工事計画認可申請書の一部補正について

大飯発電所第4号機

工事計画認可申請書の一部補正

補正を必要とする理由

第2-1図 アーク放電発生箇所とアーク放電を遮断する遮断器
(外部電源又は主発電機からの給電時)

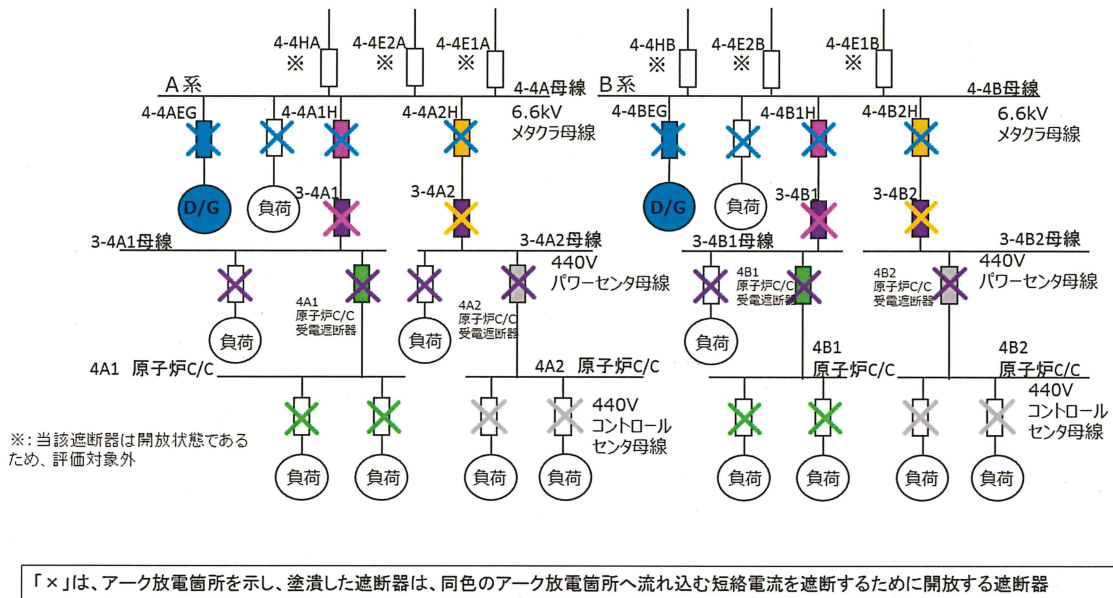
変更前	変更後	備考
<p>※: 非常用DGに接続される電気盤については今回申請対象外</p> <p>「X」は、アーク放電箇所を示し、塗潰した遮断器は、同色のアーク放電箇所へ流れ込む短絡電流を遮断するために開放する遮断器</p> <p>第2-1図 アーク放電発生箇所とアーク放電を遮断する遮断器 (非常用ディーゼル発電機給電時以外)</p>	<p>※: 当該遮断器は開放状態であるため、評価対象外</p> <p>「X」は、アーク放電箇所を示し、塗潰した遮断器は、同色のアーク放電箇所へ流れ込む短絡電流を遮断するために開放する遮断器</p> <p>第2-2図 アーク放電発生箇所とアーク放電を遮断する遮断器 (非常用ディーゼル発電機給電時)</p>	<p>記載の適正化</p> <p>記載の適正化</p>

なお、外部電源又は主発電機からの給電時(第2-1図参照)におけるメタルクラッド開閉装置、パワーセンタ及びコントロールセンタのアーク火災防止対策については、平成31年4月8日付け原規規発第1904081号にて認可された工事計画において第2-1表のとおりアーク放電の遮断時間を設定・対策済であり、非常用ディーゼル発電機からの給電時(第2-2図参照)におけるパワーセンタ及びコントロールセンタのアーク火災防止対策についても同工事計画においてアーク放電の遮断時間を設定・対策済である。
